2. REGIONALNA BAZA LOGISTYCZNA  
04-470 Warszawa, ul. Marsa 110

**WYJAŚNIENIE TREŚCI SPECYFIKACJI WARUNKÓW ZAMÓWIENIA,  
NUMER POSTĘPOWANIA: D/150/2024**

Na podstawie art. 135 ust. 1 ustawy z dnia 11 września 2019 r. Prawo zamówień publicznych, Zamawiający 2. Regionalna Baza Logistyczna, zawiadamia, że w postępowaniu na **dostawę kontenerów mieszkalnych (socjalnych, kontenerów mieszkalnych (socjalnych) z wyposażeniem oraz kontenerów sanitarnych**, w dniu 11.09.2024 r., wpłynął wniosek o wyjaśnienie treści specyfikacji warunków zamówienia następującej treści.

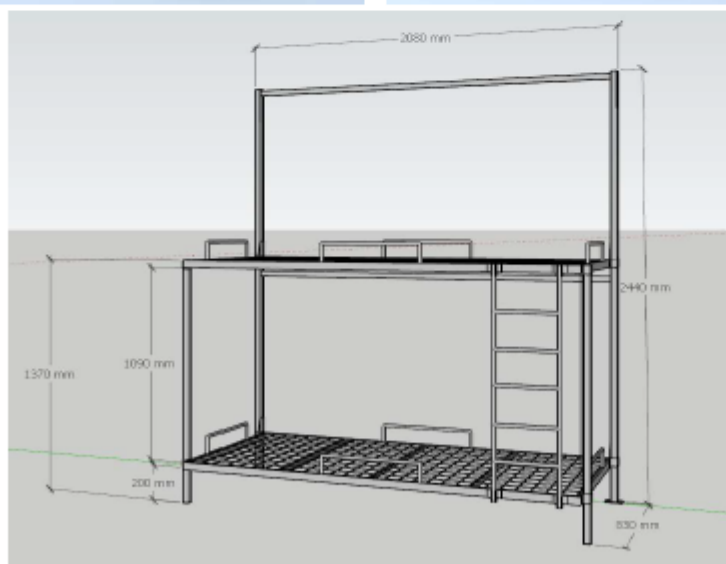
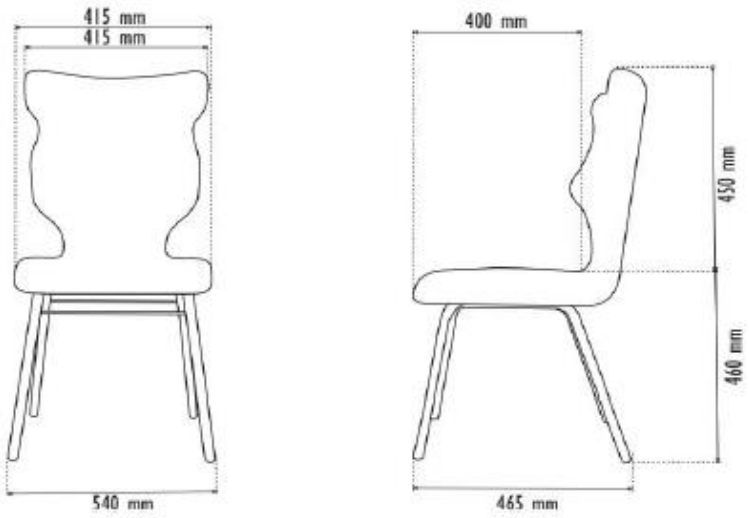
Prosimy o zmianę zapisu z „rozpatrzy protokół reklamacji w ciągu 3 dni kalendarzowych licząc od daty jego otrzymania „, na zapis:

„rozpatrzy Protokół reklamacji nie później niż w ciągu 5 dni roboczych licząc od daty jego otrzymania na adres mailowy Wykonawcy”.

Prosimy o zmianę zapisu z „usunie wady w przedmiocie Umowy w terminie 14 dni , licząc od daty otrzymania „Protokołu reklamacji”... na „usunie wady w przedmiocie Umowy w terminie 14 dni roboczych, licząc od daty otrzymania „Protokołu reklamacji...”

**Odpowiedź:** Zamawiający informuje, iż nie wyraża zgody na propozycję potencjalnego Wykonawcy, jednocześnie Zamawiający informuje, że dokona stosownych modyfikacji w zapisach SWZ.

**Odpowiedź:** Zamawiający informuje, iż nie wyraża zgody na propozycję potencjalnego Wykonawcy, jednocześnie Zamawiający informuje, że dokona stosownych modyfikacji w zapisach SWZ.
